revision number	date	issued by	description
VAN AKEN CONCEPTS ARCHITECTURE ENGINEERING Fresh Trading BV			23.10.2
client	Integrated Food Projects Ltd.		
phase	building phase Building application permit ground floor (BH - BQ)		
drawing name	Building B - The Factory - FL1 - 0 (S200 - MAP)		
project number	TF_B_PE_ARC_VAA_FIN		
architect	date 18/07/2019		
manager	final 1:200		
engineer	scale A0

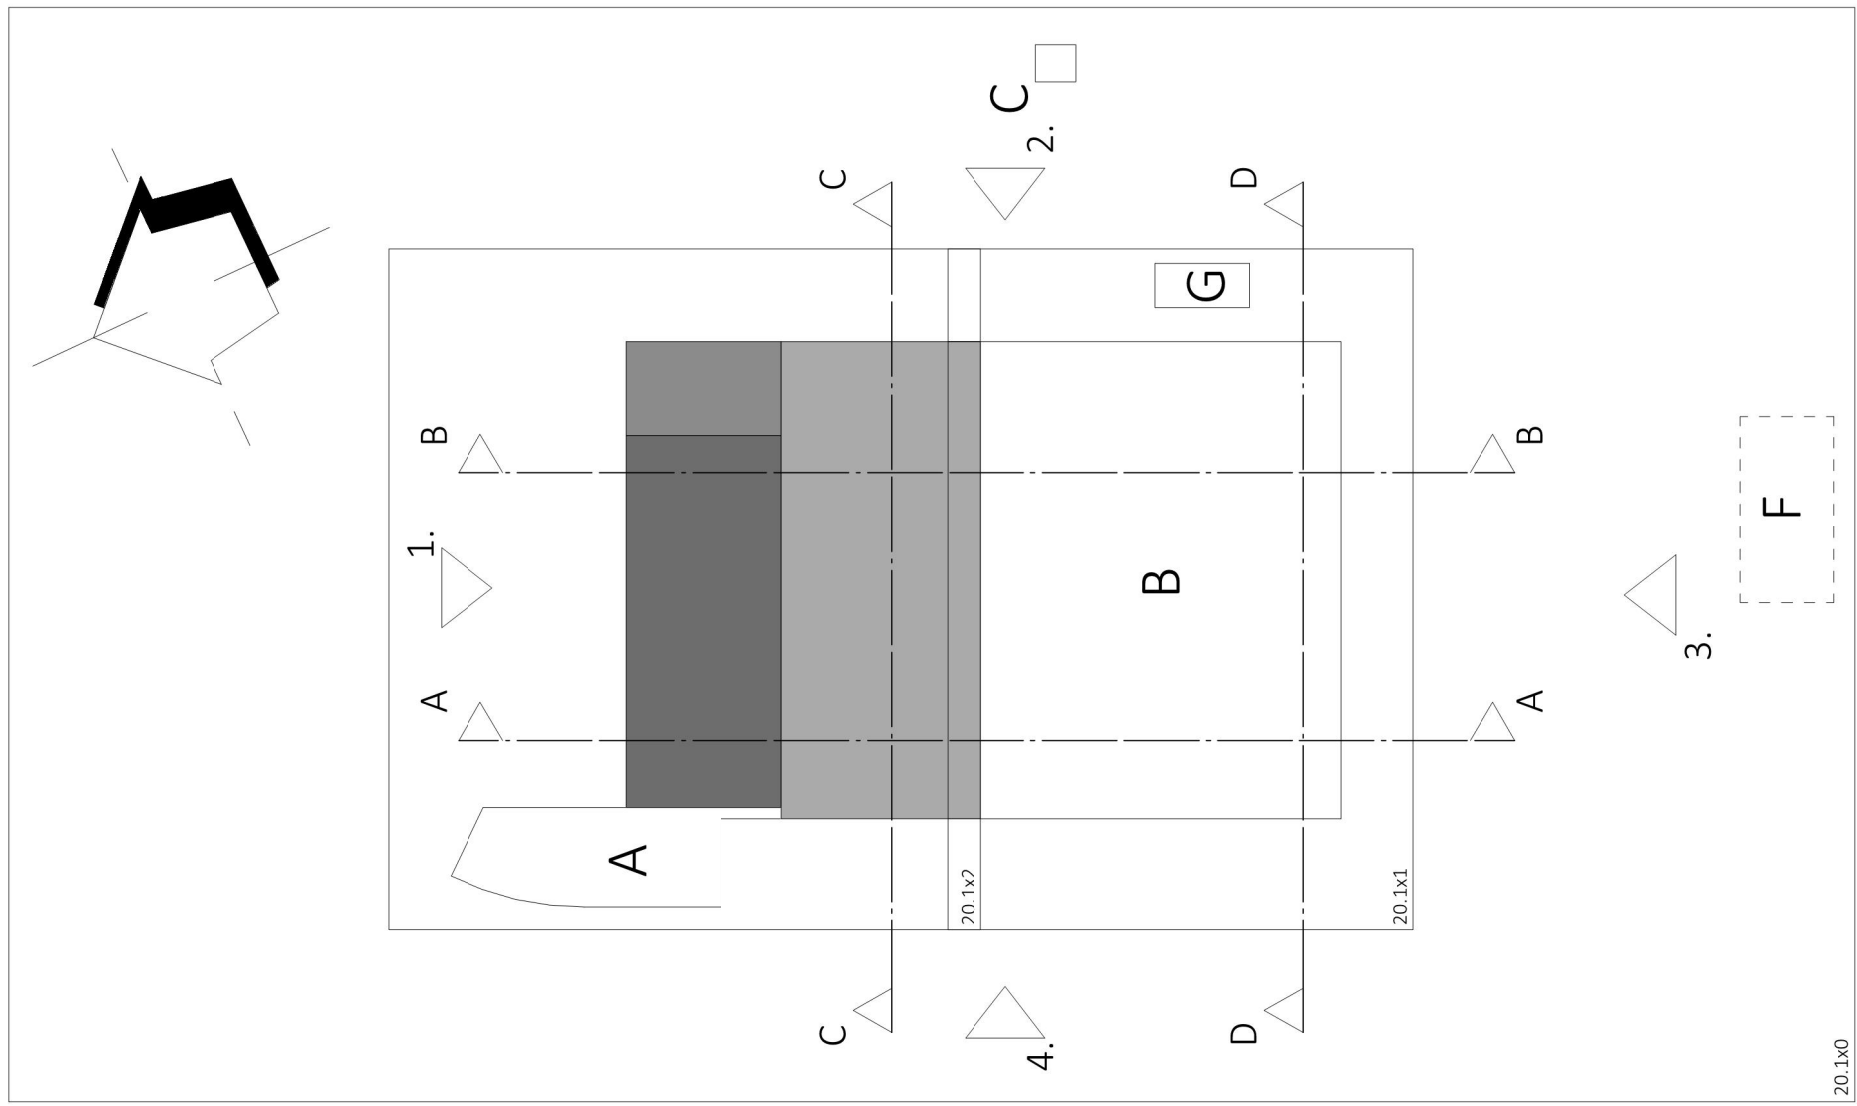
**voor plaatsen van brandslanghaspels zie gelijkwaardigheid bijlage E;
alle vluchtheuren te openen zonder sleutel of andere voorwerpen;**
